Baden, 18. Februar 2019, Pfa/sr

## **Anhörung Vollzugshilfe «Geschiebehaushalt – Massnahmen» (Version V15) Stellungnahme SWV**

**Stellungnahmen einzelner KOHS-Mitglieder z.Hd. SWV  
zum Entwurf der Vollzugshilfe und zum Fachbericht**

## Vollzugshilfe Geschiebeaushalt - Massnahmen

**Bild 1:** Übersicht über die anzuwendenden Methoden.

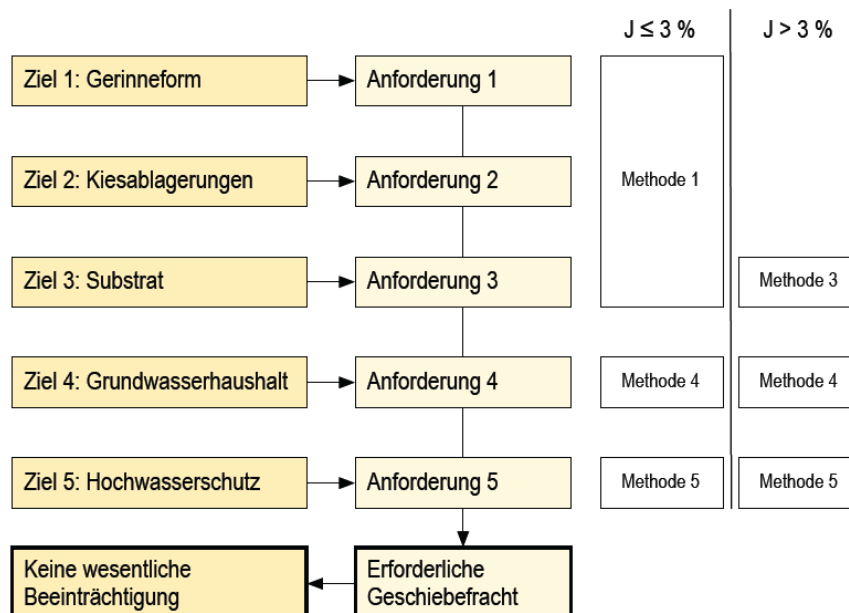
Bei den Zielen 1, 2 und 3 soll bei den Gewässern mit einem Gefälle kleiner als 3% die Methode 1 angewendet werden und bei den steileren Gewässern die Methode 3.

**Bild 2:** Frachten im Referenz- sowie im Projektzustand sowie erforderliche Fracht gemäss VH.

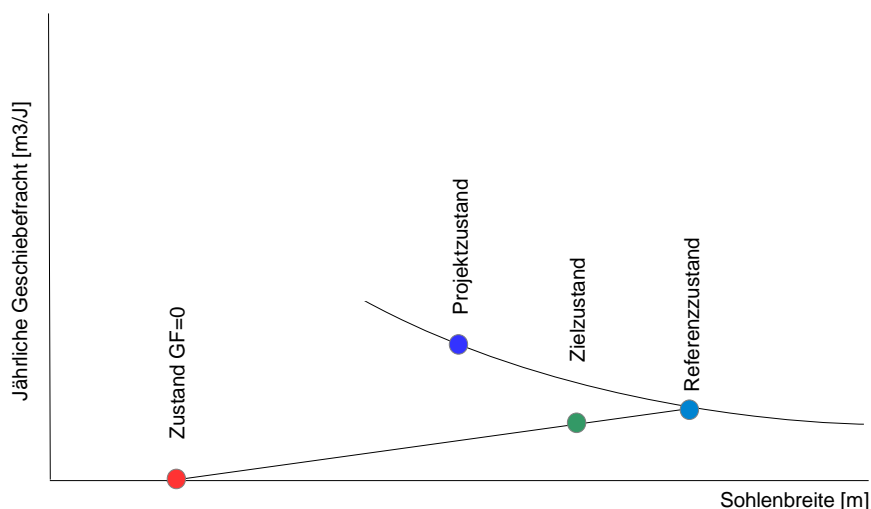
4. Aus der Methode der VH resultiert eine erforderliche Fracht, welche geringer ist als die maximal mögliche transportierbare Fracht. Bild 2 verdeutlicht den Zusammenhang.

Damit sich die gewünschten Lebensräume (vor allem das Substrat) ausbilden, muss bei breiten Gewässern mit Bänken eine Geschiebefracht auf der schwarzen Kurve angestrebt werden. Bei dieser entspricht die Geschiebefracht der Geschiebetransportkapazität (Sättigungsgrad = 1.0). Aus der Methode 1 resultiert für den Zielzustand eine zu tiefe Geschiebefracht (grüner Punkt). Weil zudem nur in Ausnahmefällen die Breite des Zielzustands erreicht werden kann, ist das Defizit in Wirklichkeit noch grösser (Differenz Projektzustand - Zielzustand).
